六輕相關計畫環境影響評估審查結論執行監督委員會
第 101 次會議意見表

六輕相關計畫環境影響評估審查結論執行監督委員會

六輕相關計畫環境影響評估審查 結論執行監督委員會 第101次會議

環境部環境管理署執行
本開發計畫環境影響評估監督情形

水化石膏相關議題

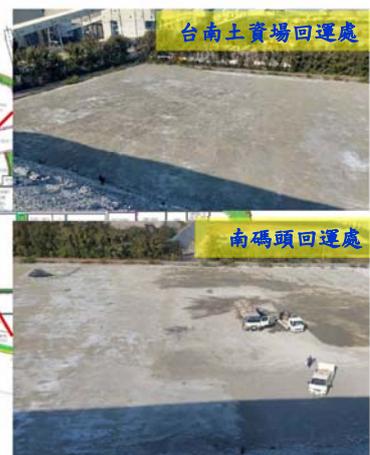
請以圖標示六輕廠區內目前水化石膏堆置區域及數量（含台南及麥寮港南碼頭區運回部分），另請說明水化石膏去化管道或相關研究辦理情形。

1. 開發單位台塑石化公司推動水化石膏再利用作為循環式流體化床鍋爐(CFB)脫硫劑，將先以科研計畫證明水化石膏脫硫成效
 - 計畫已於114年4月委託台北科技大學學術團隊執行中。
 - 預計115年3月完成研究報告後再向環保主管機關申辦相關許可變更程序，待取得核准後進行後續應用。
